DAV Kletterzentrum Süd, geplanter Neubau (3. Halle)

Geplanter barrierefreier Zugang EG

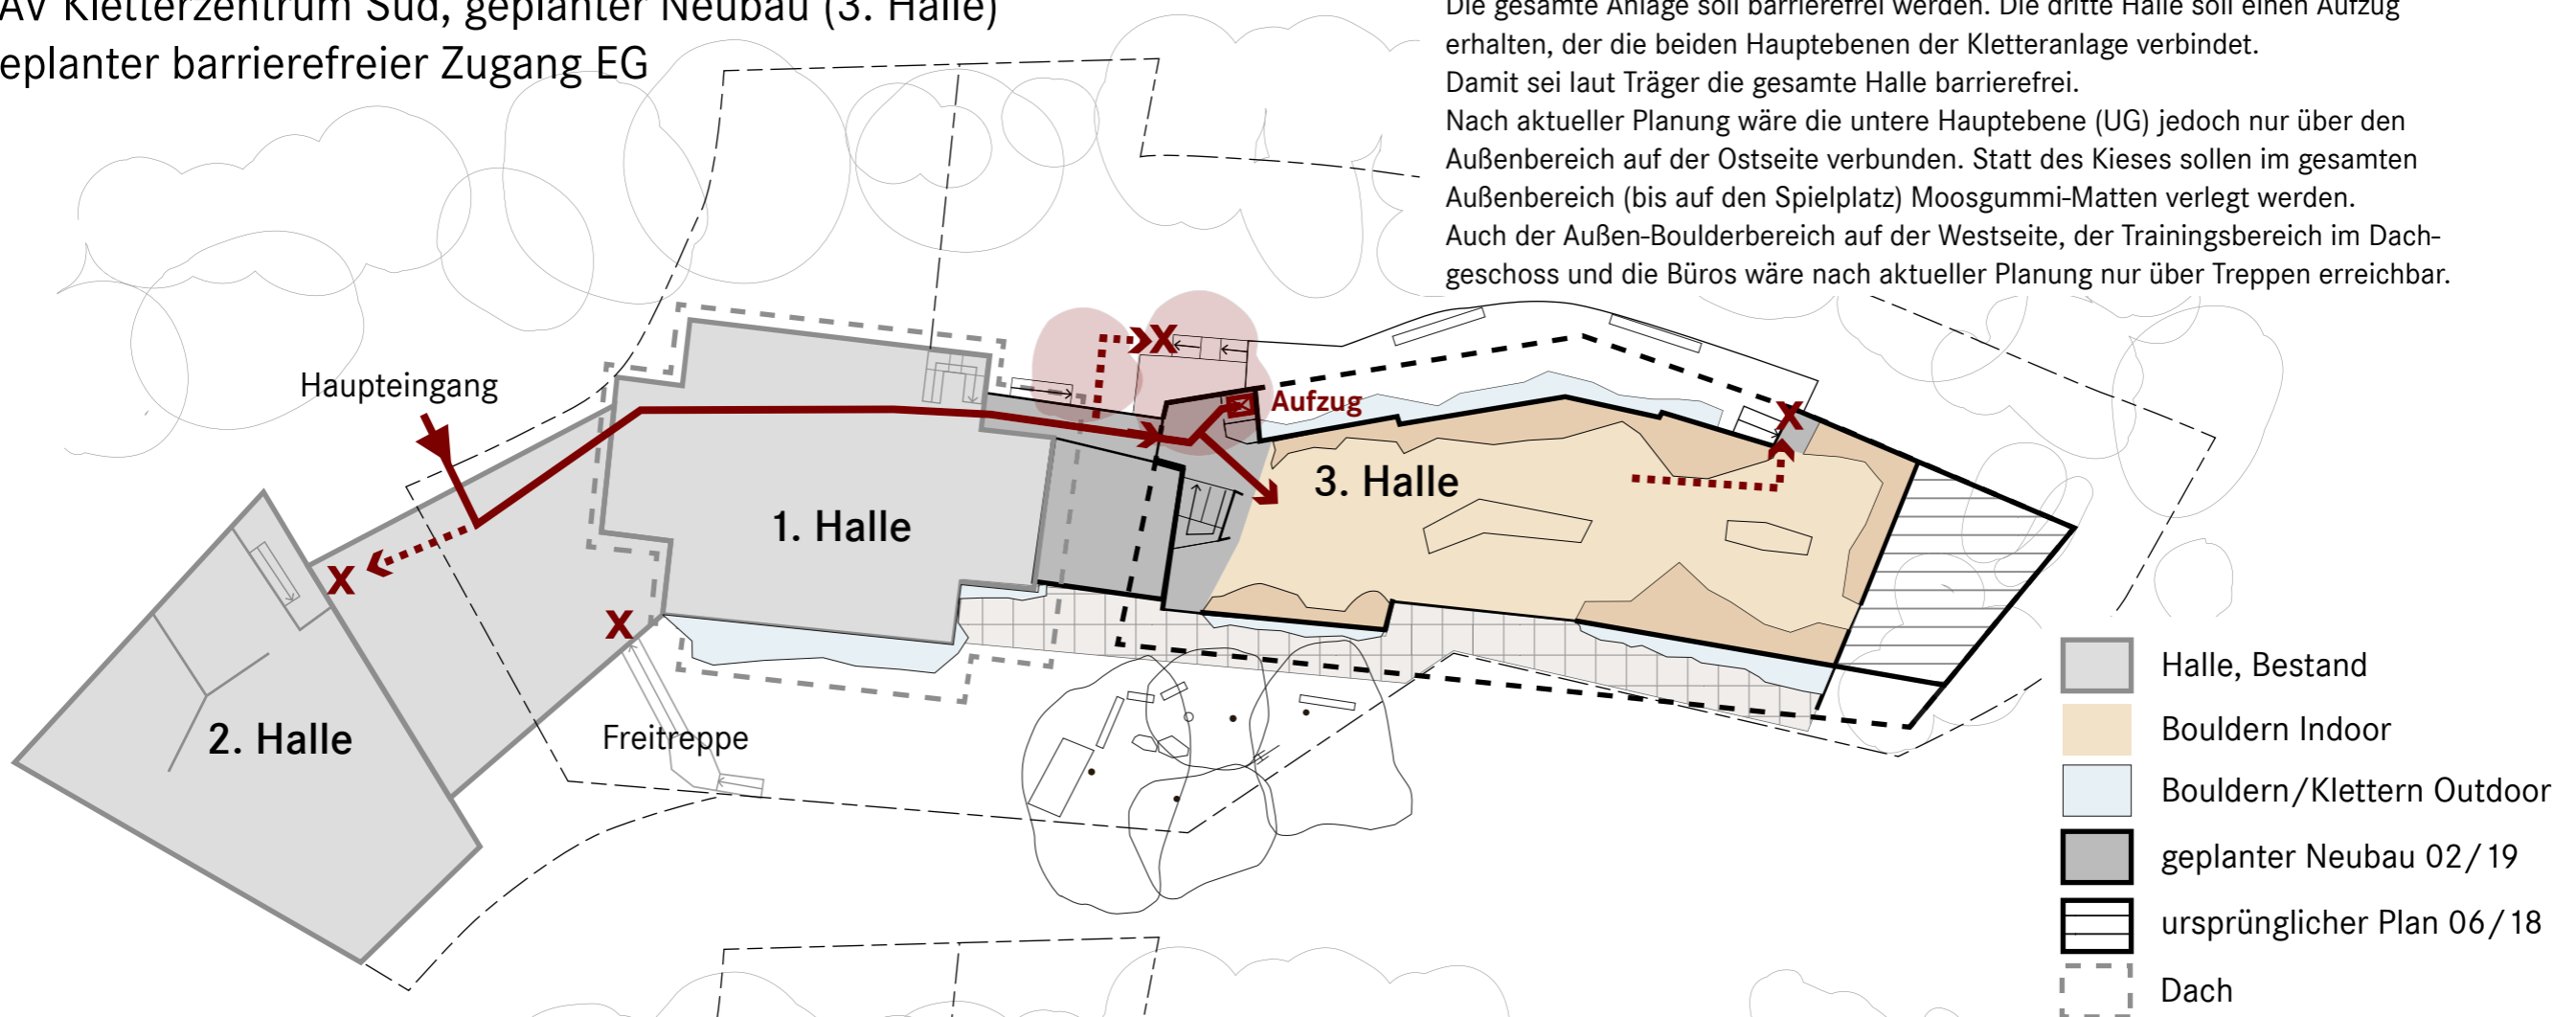
Die gesamte Anlage soll barrierefrei werden. Die dritte Halle soll einen Aufzug erhalten, der die beiden Hauptebenen der Kletteranlage verbindet. Damit sei laut Träger die gesamte Halle barrierefrei. Nach aktueller Planung wäre die untere Hauptebene (UG) jedoch nur über den Außenbereich auf der Ostseite verbunden. Statt des Kieses sollen im gesamten Außenbereich (bis auf den Spielplatz) Moosgummi-Matten verlegt werden. Auch der Außen-Boulderbereich auf der Westseite, der Trainingsbereich im Dachgeschoss und die Büros wäre nach aktueller Planung nur über Treppen erreichbar.

DAV Kletterzentrum Süd Anlage heute Möglicher barrierefreier Zugang EG

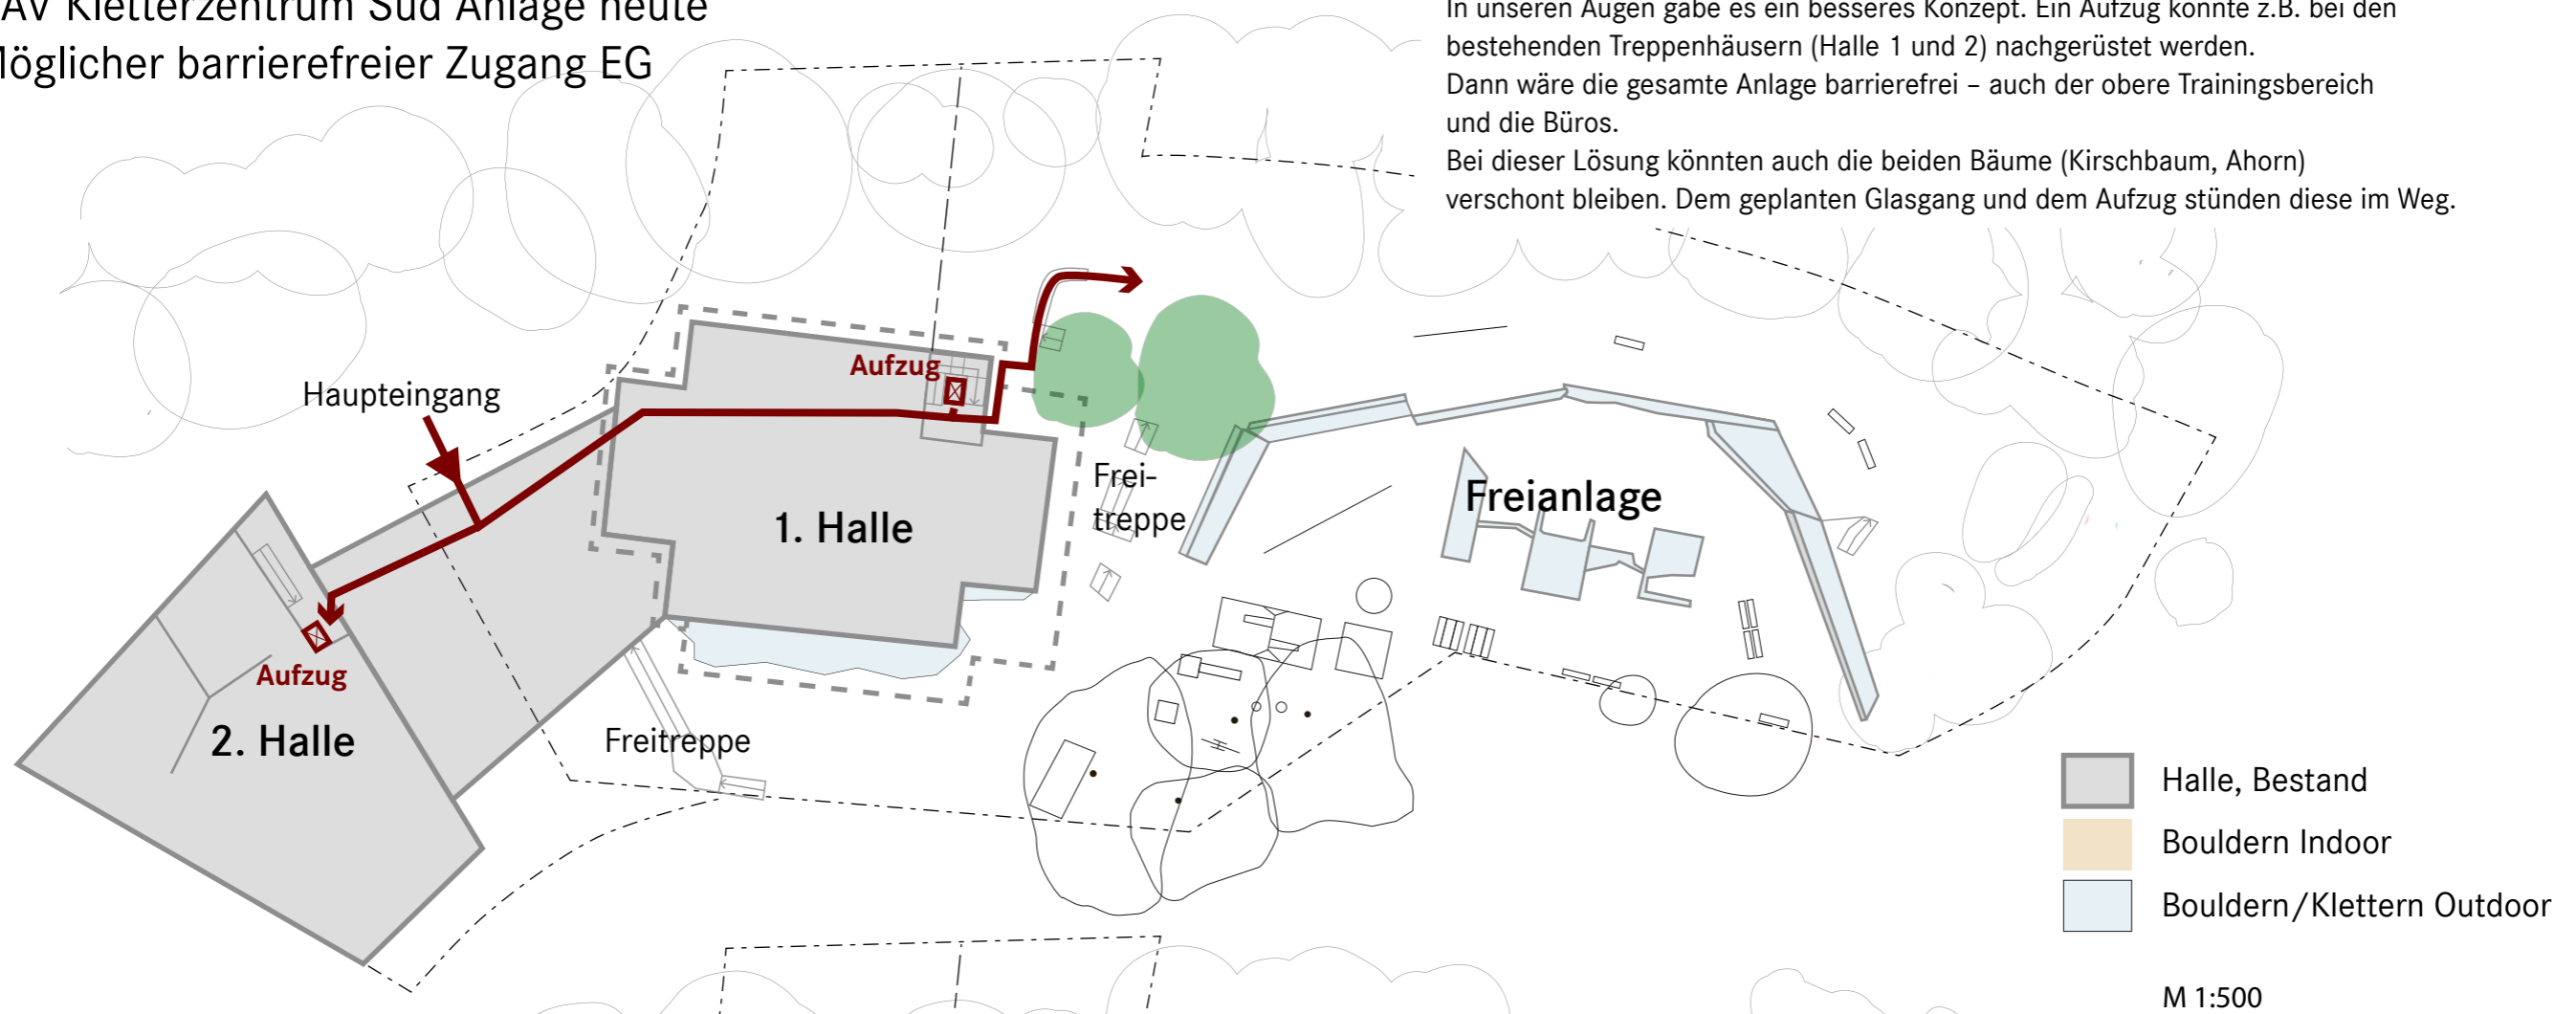
Möglicher barrierefreier Zugang UG/OG
